DELIBERAZIONE DELLA GIUNTA REGIONALE 10 marzo 2025, n. 252

**Proponente: MEDLOG s.r.l. - Autorizzazione Paesaggistica ex art. 146 D.Lgs. 42/2004 e art. 90 NTA del PPTR, in deroga ex art. 95 per istanza di autorizzazione unica ex art. 208 del D.Lgs. 152/06 – impianto di messa in riserva (R13) per rifiuti non pericolosi – Porto di Barletta, molo centrale di Ponente, Barletta.**

**REGIONE  
PUGLIA****DIPARTIMENTO AMBIENTE, PAESAGGIO E QUALITÀ  
URBANA****SEZIONE TUTELA E VALORIZZAZIONE DEL  
PAESAGGIO****ALLEGATO A****Codice CIFRA: AST/DEL/2025/00002  
VERSIONE PER LA PUBBLICAZIONE****PARERE TECNICO**

**OGGETTO: PROPONENTE: MEDLOG s.r.l. - Autorizzazione Paesaggistica ex art. 146 D.Lgs. 42/2004 e art. 90 NTA del PPTR, in deroga ex art. 95 per istanza di autorizzazione unica ex art. 208 del D.Lgs. 152/06 – impianto di messa in riserva (R13) per rifiuti non pericolosi – porto di Barletta, molo centrale di Ponente, Barletta.**

**Fig. 4.** PIANTE E SEZIONI - Stralcio degli elaborati "EG\_6\_PLANIMETRIA QUOTATA DI PROGETTO\_REV3.pdf" e "EG\_7\_PIANTE E SEZIONE DELLE OPERE DI PROGETTO\_REV4.pdf"

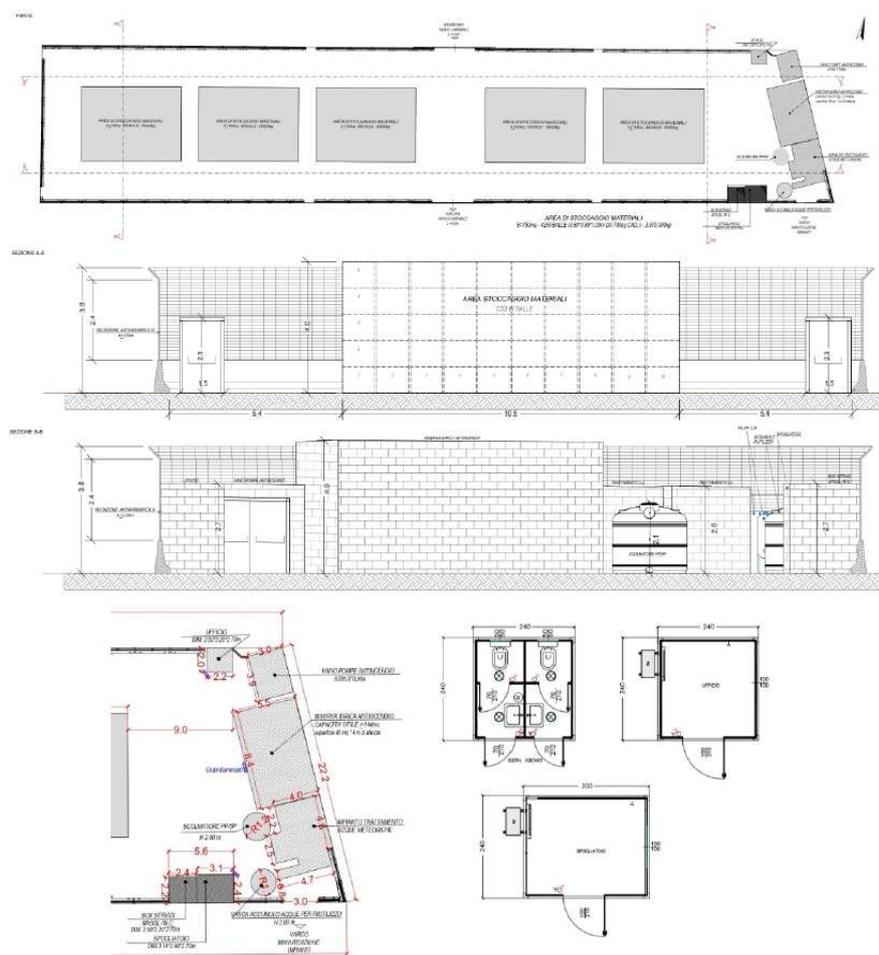
“Considerata la stretta vicinanza delle aree di impianto al Bene Culturale “Faro Borbonico” oggetto di tutela dalla Parte II del Codice, con riferimento alle tavole “EG\_6\_PLANIMETRIA\_QUOTATA\_DI\_PROGETTO\_REV3.pdf” e “EG\_7\_PIANTA\_E\_SEZIONE DELLE OPERE DI PROGETTO\_REV4.pdf”, al fine di contestualizzare i volumi di progetto, in fase esecutiva devono essere previste le seguenti modifiche:

- Tutti i manufatti, ovvero l'ufficio, il vano pompe antincendio, la riserva idrica, l'impianto di trattamento acque meteoriche, la vasca di accumulo, lo scolmatore, il box servizi e lo spogliatoio, dovranno essere ubicati lungo il lato opposto a quello di progetto, ossia ad ovest del sito;
- La recinzione perimetrale dovrà essere modificata, concordando con la Scrivente una soluzione più adeguata alla contiguità visiva con il Faro borbonico, con particolare riguardo ai materiali, all'altezza e alle aperture.

- la muratura esterna contenente il vano ufficio, i vani tecnici quali pompe antincendio, riserva idrica antincendio e l'impianto di trattamento acque meteoriche, deve essere realizzata in continuità ed allineata in altezza alla quota di 4,00 m, senza interruzioni di ringhiere o varchi, in modo da ottenere un'unica quinta muraria, senza riseghe e rientranze, con linearità;

- tutte le aperture funzionali all'accesso ai vani tecnici devono essere posizionate all'interno dell'area d'impianto;
  - le parti metalliche (recinzione e cancelli) siano realizzate in colore RAL9010, così come tutti gli infissi;

- tutti gli elaborati progettuali (piante, prospetti e sezioni) devono essere aggiornati alle prescrizioni e trasmessi a quest'Ufficio e alla Soprintendenza per la verifica di ottemperanza, prima del rilascio del provvedimento di autorizzazione di cui all'art. 208 del D.Lgs. n. 152/2006.

- Tutti i manufatti, ovvero l'ufficio, il vano pompe antincendio, la riserva idrica, l'impianto di trattamento acque meteoriche, la vasca di accumulo, lo scolmatore, il box servizi e lo spogliatoio, dovranno essere ubicati lungo il lato opposto a quello di progetto, ossia ad ovest del sito;

- La recinzione perimetrale dovrà essere modificata, concordando con la Scrivente una soluzione più adeguata alla contiguità visiva con il Faro borbonico, con particolare riguardo ai materiali, all'altezza e alle aperture.
